改善箇所説明図

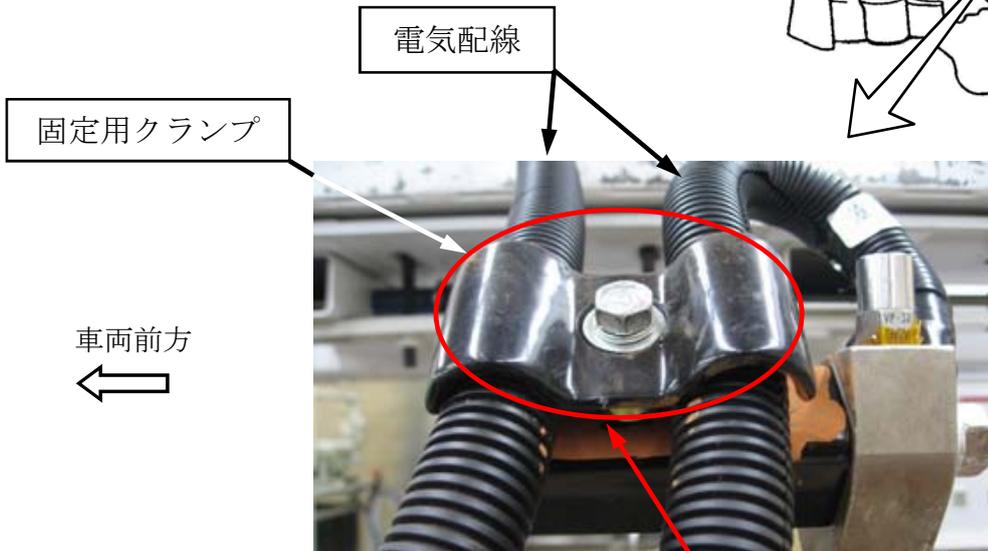
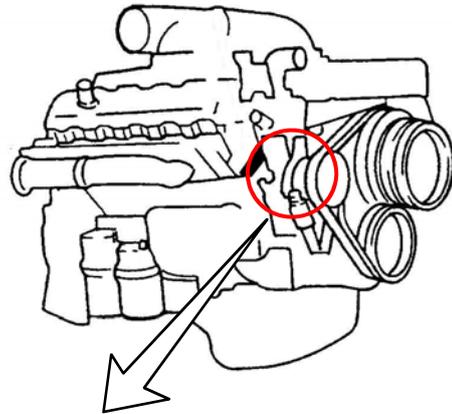
基準不適合発生箇所

原動機のオルタネータ用電気配線の固定方法が不適切なため、当該電気配線と固定用クランプに隙間が発生しているものがある。そのため、そのままの状態で使用を続けると、原動機の振動等により当該電気配線が損傷し、最悪の場合、充電不良となるおそれがある。

改善の内容

全車両、当該電気配線を新品と交換するとともに、固定用クランプを対策品と交換する。

注：□ は、交換部品を示す。

識別：固定用クランプに、白色ペイントを塗布する。
